Opinia Nr 005530

w budynku przy ul. 1-go Maja nr 165A/1920 Wałbrzych
dotycząca urządzeń grzewczo-kominowych używanych przez B.O.K. Sobiecin

1. Wskazania przewodu kominowego i usytuowania miejsca na podłączenie
2. Ustalenia prawidłowości podłączenia
3. Ustalenia przyczyn wadliwego działania urządzeń

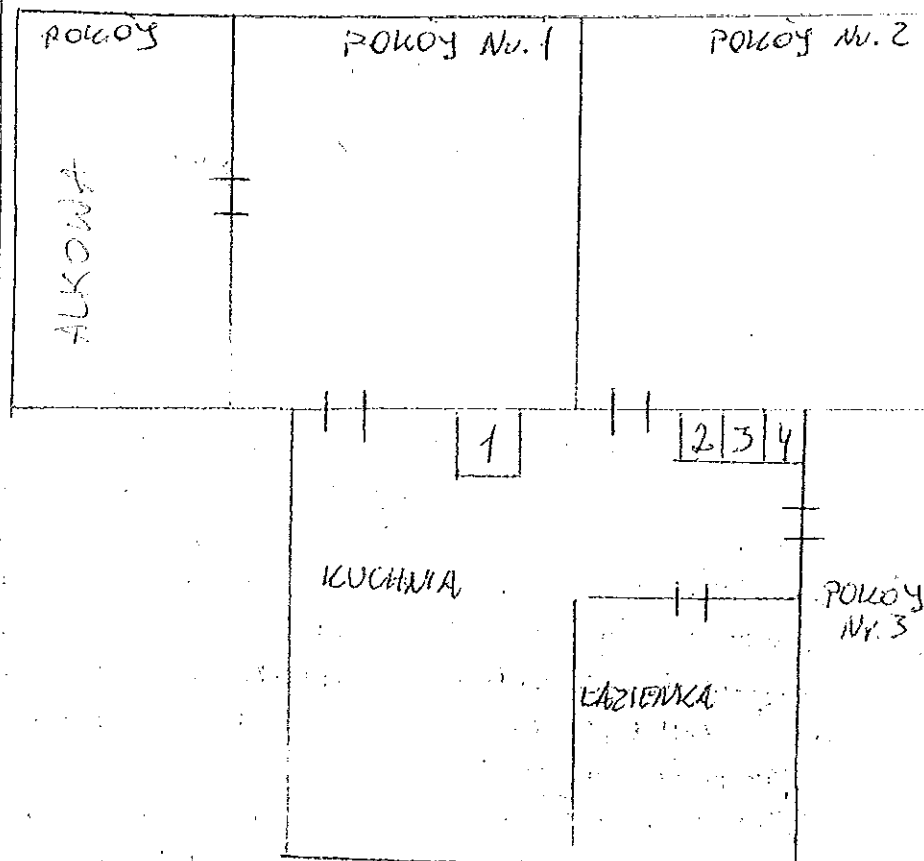
1. Przewód kominowy nr 4 może być przeznaczony do podłączenia pieca węglowego pokojowego w pokoju nr 3. W pokoju nr 2 piec węglowy można podłączyć do piecekady nr 3. Do piecekady nr 1 (50x50cm) można przeznaczyć do podłączenia pieca kuchennego i pieca pokojowego w pokoju nr 1 z tym że dla pieca kuchennego zmontować należy prawidłowy układ kominowy.
2. Identyfikację wykonania kładu wykonania w gabaryzacyjnych przepisach projektu.
3. Dla prawidłowego funkcjonowania urządzeń kominowych zapewnić należy przepływ powietrza z zewnątrz poprzez urządzenia nawiewowe.
